**Verslag huishoudelijke elektrische installatie op laagspanning en zeer lage spanning****Algemeen:**

Referentie: 014-20260317-01	Datum controle: 17/03/2026
Keurder: 014

Eigenaar:	Onbekend	EAN-code:	541448860014060711
Adres installatie:	Gentstraat 223 bus 204, 9700 - Oudenaarde	Nummer teller(s):	1sag1200060452
		Distributienetbeheerder installatie:	Fluvius
Datum uitvoering installatie:	☐ Vóór 01/10/1981 ☐ Tussen 01/10/1981 en 01/06/2020 ☒ Vanaf 01/06/2020		
Type:	☒ Wooneenheid ☐ Niet-huishoudelijk ☐ PV ☐ Batterij ☐ Laadpaal

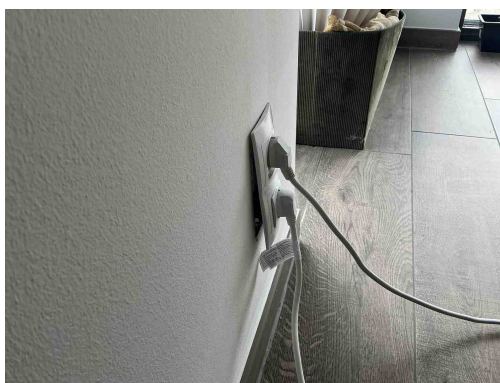
T02 - Gevaar voor rechtstreekse aanraking: genaakbare delen onder spanning (Boek 1: 4.2.2).
Opmerking: Oa bord 1

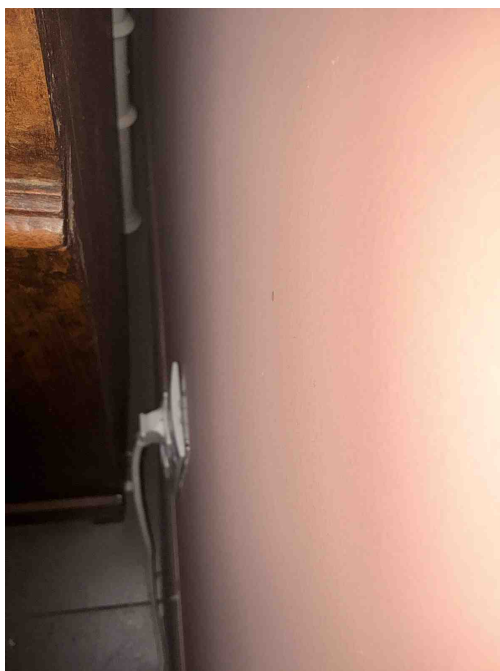
T10 - Bepaalde contactdozen en/of schakelaars zijn niet degelijk bevestigd (Boek 1: 1.4.1.3).
Opmerking: Oa living, gang, slaapkamer

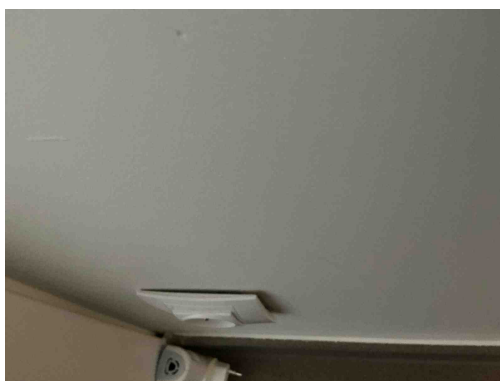
T10 - Bepaalde contactdozen en/of schakelaars zijn niet degelijk bevestigd (Boek 1: 1.4.1.3).
Opmerking: Oa living, gang, slaapkamer

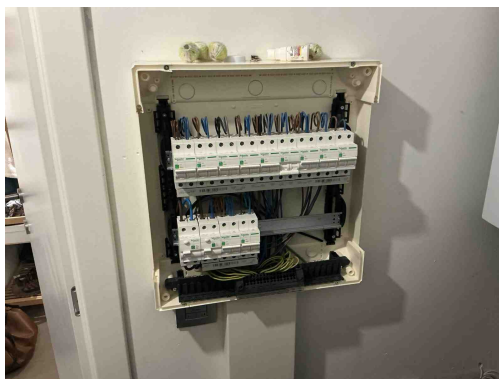
T10 - Bepaalde contactdozen en/of schakelaars zijn niet degelijk bevestigd (Boek 1: 1.4.1.3).
Opmerking: Oa living, gang, slaapkamer
